**Avis délibéré de la Mission Régionale d'Autorité  
environnementale Pays de la Loire  
sur le projet de renouvellement de l'exploitation d'une carrière  
de calcaires**

**Société D&L ENROMAT**

**Commune de SOUZAY-CHAMPIGNY (49)**

n°MRAe 2020-4565

*Plan de l'état final – Étude d'impact*

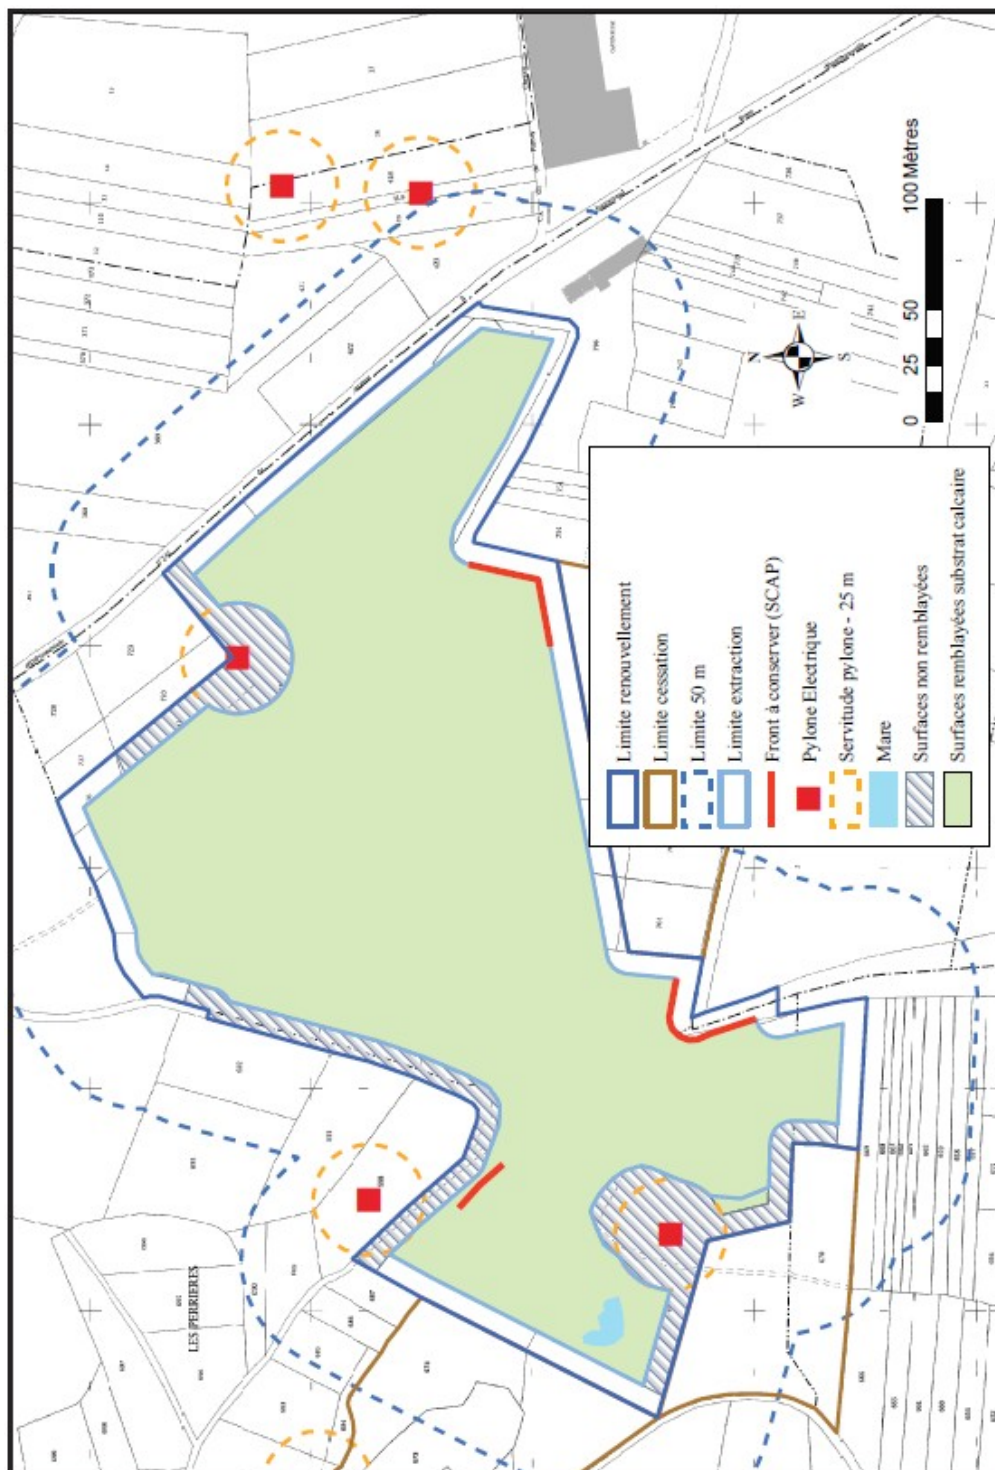
Les inventaires réalisés montrant une richesse biologique exceptionnelle, avec notamment la présence de 43 espèces protégées, la remise en état devra être favorable à cette biodiversité. Aussi, elle vise à reconstituer des zones propices à l'accueil des espèces qui font la richesse du site, avec notamment :

- la conservation de certains fronts de taille (avec talutage à 30° sur les 2 premiers mètres de hauteur, et purge sur le reste de la hauteur, pour éviter tout risque de détachement de bloc), conformément à ce qui est préconisé dans le cadre de la SCAP,

- le développement spontané d'une pelouse calcicole sur les remblais de fond de fouille et sur 4 zones, de 5 250 m<sup>2</sup> au total, présentant des effleurements de la roche mère, avec un entretien régulier et un export des produits de coupe,

- le développement de fourrés (grâce à un entretien minimum) sur le haut des fronts de taille (qui, doublé d'une clôture, empêchera leur accès)
- et la création d'une mare de 200 à 300 m<sup>2</sup> (à mettre en place avant destruction de la zone de présence du Conocéphale des roseaux). La mare a pour objectif de compenser la perte des mares temporaires créées lors de l'exploitation de la carrière et est favorable au développement de plusieurs espèces protégées (Crapaud calamite, herbiers à characées).

Ces mesures sont essentielles à un retour de la richesse biologique du site. Aussi, un strict suivi de l'efficacité de la remise en état du site dans le temps et de l'ensemble des mesures de réduction proposées dans l'étude d'impact, par un écologue ou une structure compétente est nécessaire.

L'étude d'impact évoque un possible suivi des mesures de réduction faune/flore réalisé au bout d'un an, afin de vérifier leur efficacité (voir §5 Biodiversité). La MRAe considère que cet engagement est insuffisant.

***La MRAe recommande la mise en place d'un suivi strict et régulier de l'efficacité, dans le temps, des mesures de réduction spécifiques à la remise en état du site, proposées dans l'étude d'impact, et mises en place dès le début de la première phase de remise en état.***
